泊発電所 3号炉

1号及び2号炉設置の洗浄排水処理系及びアスファルト固化装置 の共用取止めによる影響について

令和5年10月16日
北海道電力株式会社

図1 放射性廃棄物廃棄設備系統概要図 (変更前)

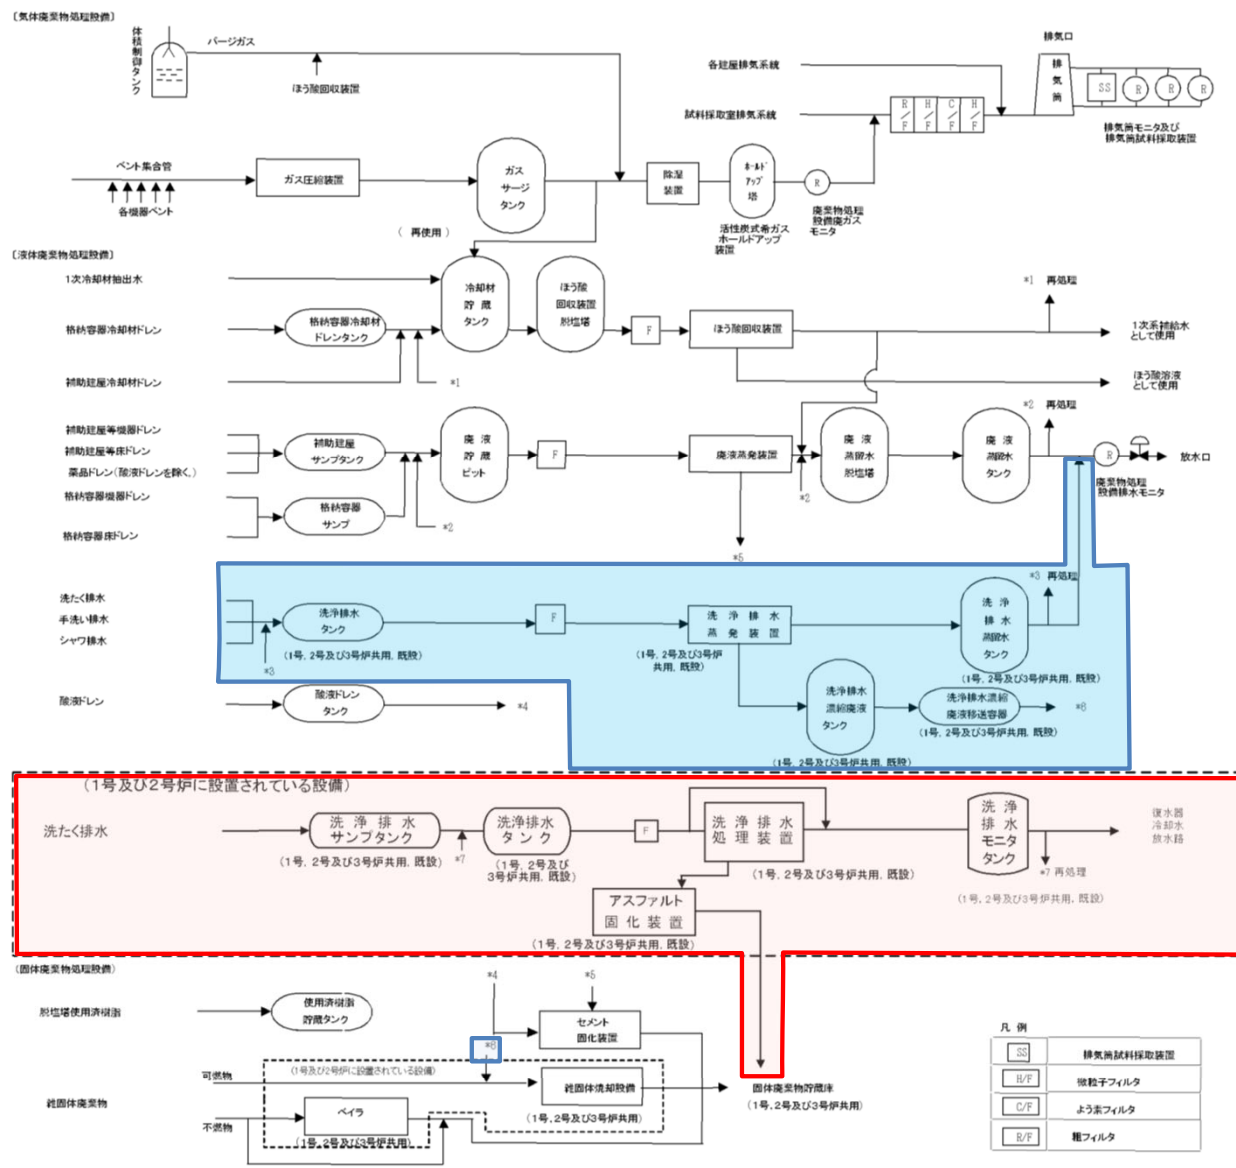
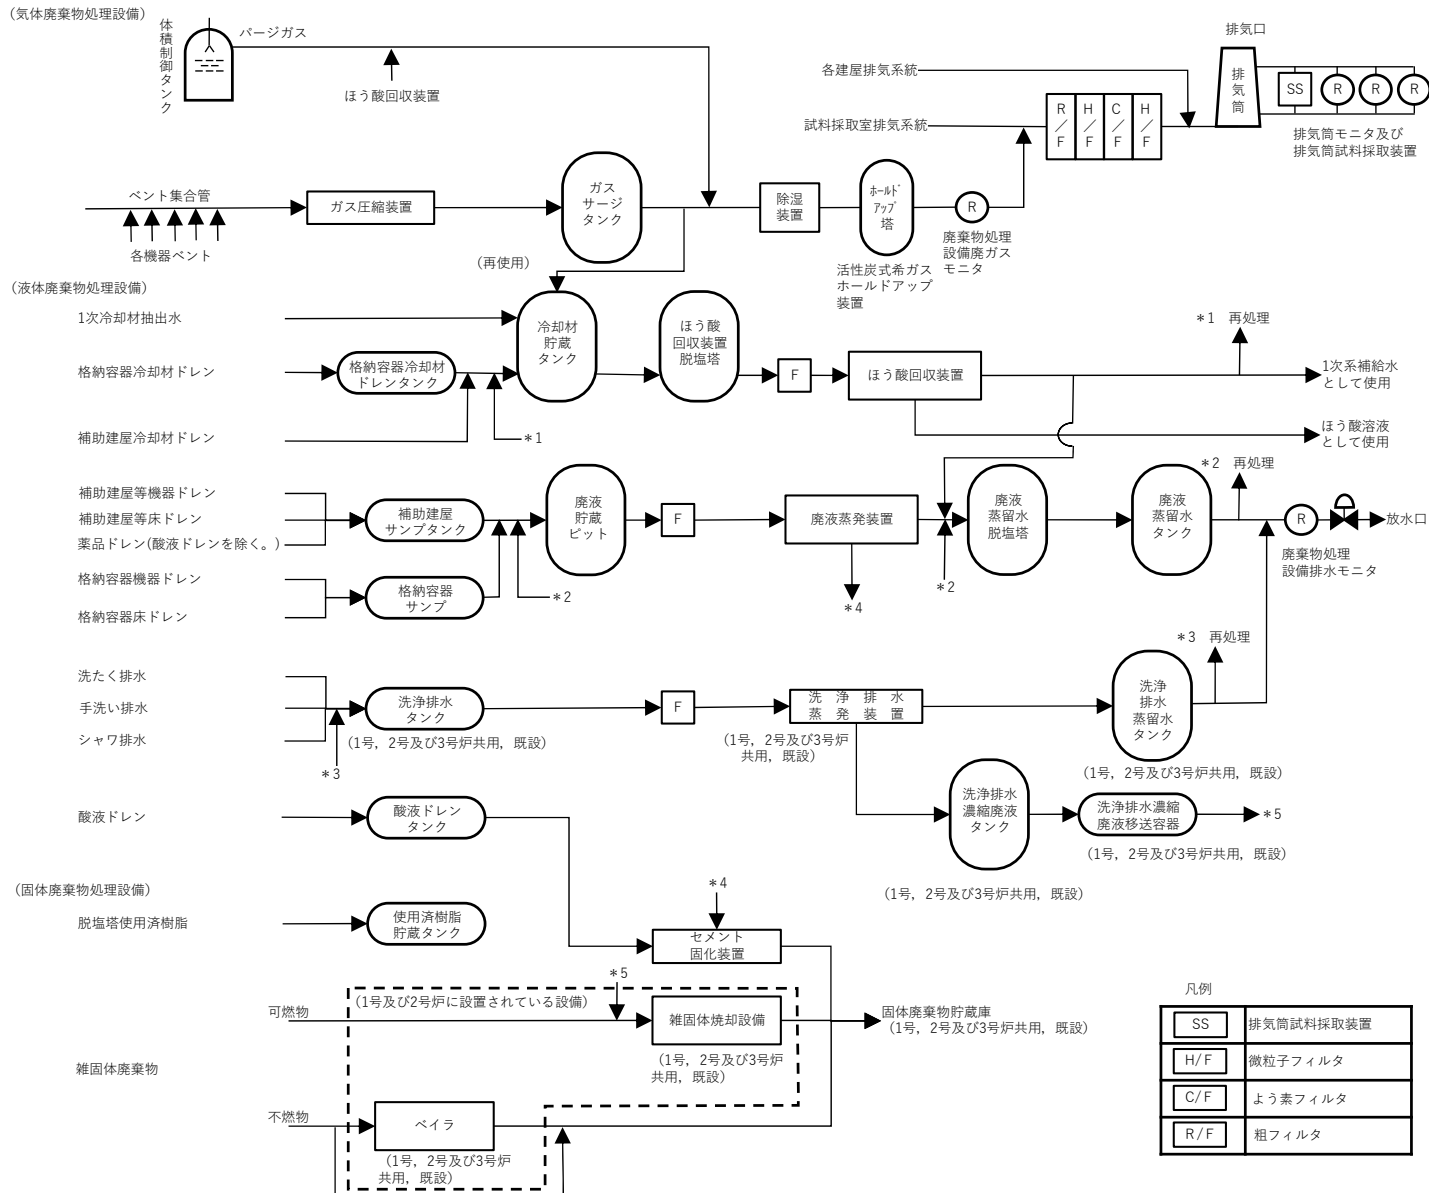
- ✓ 1号, 2号及び3号炉の洗たく作業の運用効率化を図るため, 3号炉で使用する保護衣類等を3号炉のほか1号及び2号炉においても洗たくを行う運用を計画していたが, このうち1号及び2号炉で洗たくを行う運用を取止め, 3号炉で使用する保護衣類等は3号炉のみで洗たくを行い, その廃液は3号炉設置の洗浄排水処理系で処理する。これに伴い, 1号及び2号炉設置の洗浄排水処理系とアスファルト固化装置の3号炉との共用を取りやめる。
- ✓ 3号炉設置の洗浄排水処理系は, 引き続き1号及び2号炉と共用を続けるが, 1号及び2号炉で使用する保護衣類等の洗たくについては, 1号及び2号炉で洗たくを行う若しくは3号炉の洗たくを優先したうえで, 3号炉の洗浄排水処理系の裕度の範囲で行うものとする。

3号炉の発電用原子炉設置変更許可申請 (平成25年7月8日申請) に係る基準適合性の説明として, 以下の通り変更する。変更前後の放射性廃棄物廃棄設備系統概要図を図1, 2に示す。
